INFORME DE HITO DE CONTROL
N° 003-2022-OCI/2911-SCC

CONTROL CONCURRENTE

MUNICIPALIDAD PROVINCIAL DE HUARMEY
PROVINCIA HUARMEY, REGIÓN ÁNCASH

HITO DE CONTROL N° 3– RECEPCIÓN DE OBRA

IMAGEN N°01 OBSERVACIONES REALIZADAS POR LA COMISION DE RECEPCION DE OBRA

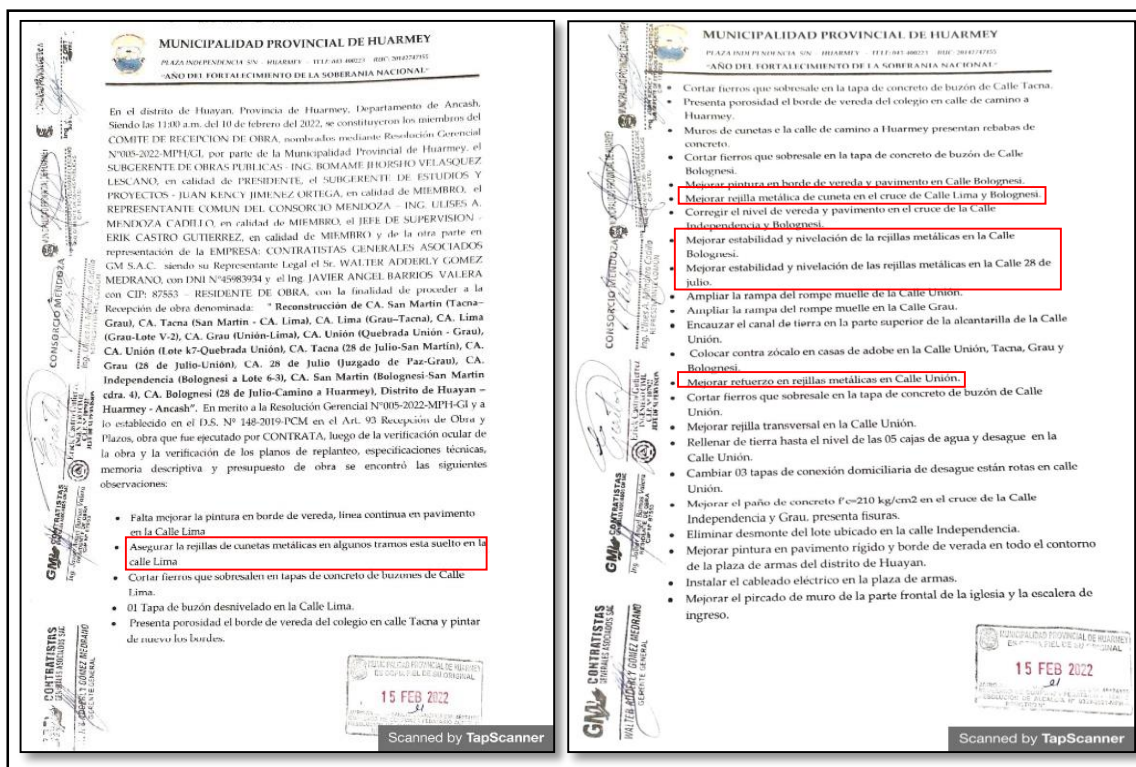
Cabe precisar que, en el acta de observaciones de 10 de febrero de 2022, suscrito por la Comisión de Recepción de Obra¹ y representantes de la empresa contratista, se realiza

las observaciones sobre la condición de las rejillas de las cunetas pluviales, sin embargo, no se especifican todos los tramos y calles de la obra, esto predispone a que no se subsanen correctamente todas las rejillas que son necesarias para el buen funcionamiento y fin de las rejillas en las cunetas de evacuación pluvial.

TOMAS FOTOGRAFICAS DE 24 DE FEBRERO DE 2022

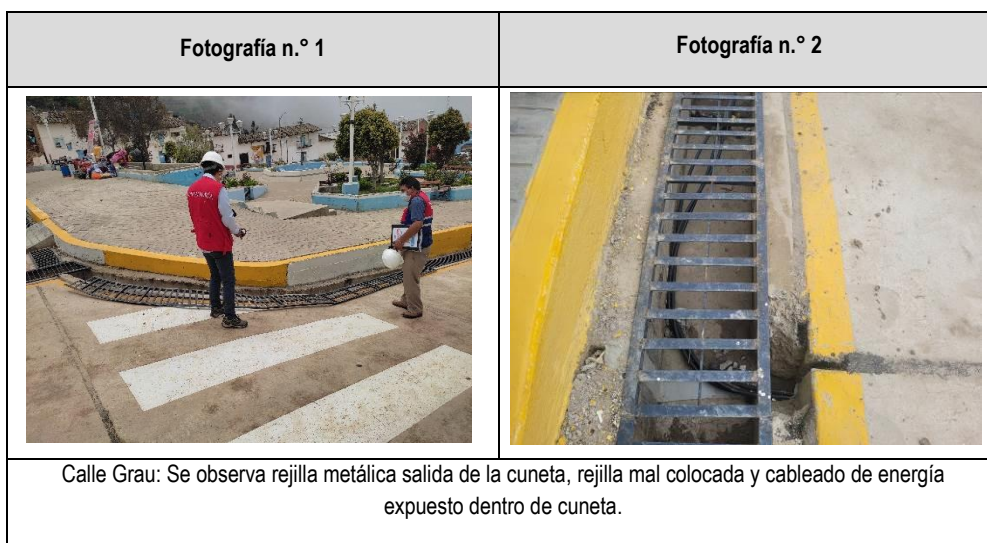
De dicha visita, se pudo corroborar que las rejillas metálicas que cubren las cunetas de evacuación pluvial, se encuentran mal colocadas y sobresalen de las cunetas, esto se da en todos los tramos de las calles de las obras tal como se observa en las siguientes imágenes:

Fecha	Ubicación	Elemento	Observaciones
24/02/2022	Calle Grau (todo los tramos)	REJILLA DE CUNETA PLUVIAL	Se aprecia rejillas pluviales fuera de canal, además, se observa cableado de red de energía expuesto dentro de las cunetas.
24/02/2022	Calle Unión (todos los tramos)		Se observa rejillas que no están correctamente fijados a la cuneta, asimismo, se aprecia que no se retiró el material de encofrado.
24/02/2022	Calle 28 de julio (todos los tramos)		Se observa que las rejillas no están bien fijadas, además se observa que en un tramo, la empresa contratista retiro cableado de poso a tierra sin volver a enterrarlo.
24/02/2022	Calle Tacna (todos los tramos)		Se aprecia rejillas levantadas.
24/02/2022	Calle Tacna (intersección con Av. José del Carmen Gómero)		Se aprecia rejillas levantadas, además se observa que los muros de las cunetas no cumplen con las medidas del expediente técnico, apreciándose un espesor de 0,07 m (expediente manda 0,1 m)

24/02/2022	Calle Lima (Todos los tramos)		Se observa rejillas levantadas a lo largo de toda la calle
24/02/2022	Calle San Martín (Todos los tramos)		En la prolongación de la Calle San Martín se observa rejillas levantadas, no bien colocadas.

Fotografía n.º 11	Fotografía n.º 12

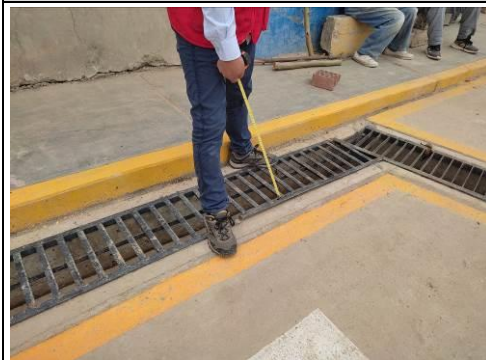
Calle Tacna: Se observa rejillas sobresalidas del nivel de cuneta

IMAGEN N° 08 PLANO PS 01- PAVIMENTACIÓN Y VEREDAS (SEÑALIZACIONES Y DETALLES)

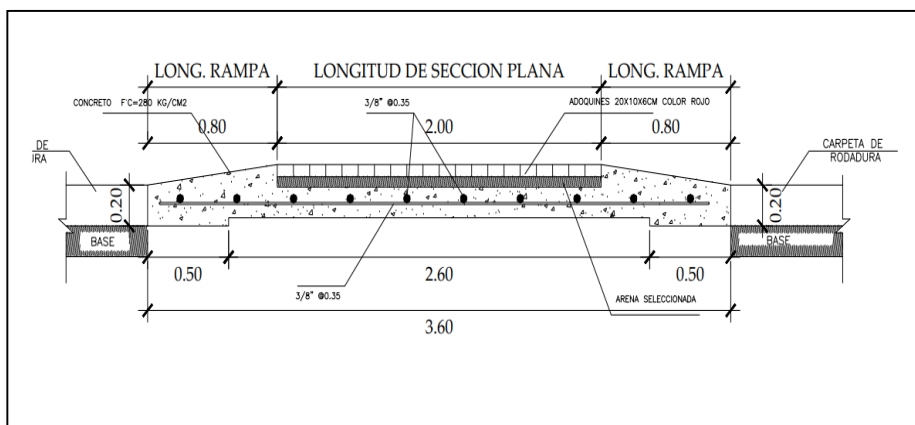
En el reductor de velocidad colocado en la Calle Unión, también se puede observar deficiencia en la construcción, debido a que no están acorde a lo estipulado en el expediente técnico. Se pudo medir elevación de 0,20 m y una longitud de rampa de 0,90 m.

Asimismo, se le dio una curvatura en la pendiente que no especifica los planos.

De acuerdo al plano PS-01 Pavimentación y Veredas (Señalizaciones), las medidas que deben tener dichos rompemuelles son: longitud de rampa de 0,80 m, longitud de sección plana de 2,00 m y una altura de 0,10 m desde el nivel de la carpeta de rodadura², tal como se aprecia en la siguiente imagen:

IMAGEN N°09 ACTA DE OBSERVACIONES, SE OBSERVA ROMPEMUELLES

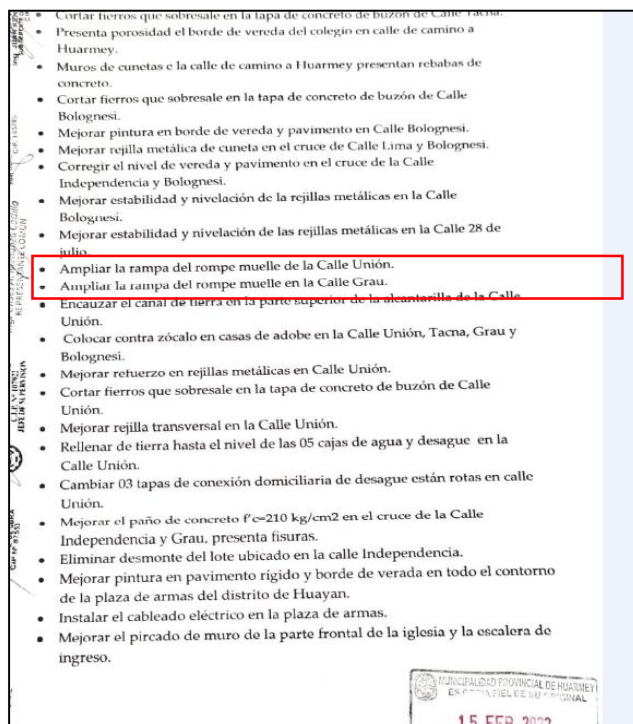
De lo anterior expuesto, se evidencia que la comisión de recepción de obra, no observó las deficiencias técnicas de la construcción de los reductores de velocidad (rompemuelles), ya que según consta en el Acta de observaciones, solo se solicita que se amplíe la rampa

de ambos rompemuelles, sin observar que las medidas con las que fueron construidos no están acorde al expediente técnico.

La omisión de las observaciones a los rompemuelles construidos predispone a que no se subsane de manera adecuada y se recepcione la obra con estas deficiencias técnicas y de calidad, perjudicando principalmente a la población y a los automóviles que transitan por dichas vías. Como lo señala el Anexo A6 "Reductores de Velocidad tipo resalto para el sistema nacional de carreteras (SINAC)" del Manual de Seguridad Vial, aprobado mediante Resolución Directoral n.° 05-2017-MTC/14 de 1 de agosto de 2017, en resaltos de sección trapezoidal: "(...) la máxima elevación recomendada es de 10 cm y mínimo de 7 cm. Las elevaciones mayores a 10 cm ocasionarían daños a los vehículos".

04.01.05.01 REJILLA SUMIDERO TUBO CUADRADO DE 2"x2"x2MM PARA ALCANTARILLA

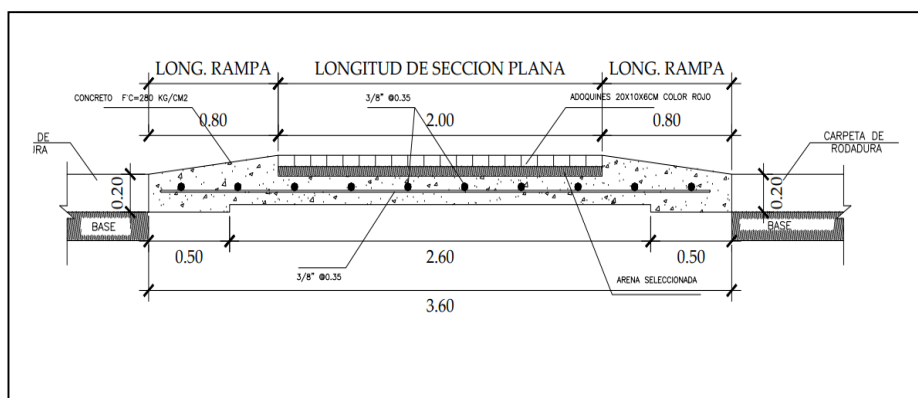
Las rejillas de tubo cuadrado de 2"x2"x2mm, estarán fijadas en las alcantarillas de concreto el detalle constructivo y ubicación se indica en el plano respectivo, su función será el paso vehicular y peatonal de la zona.”
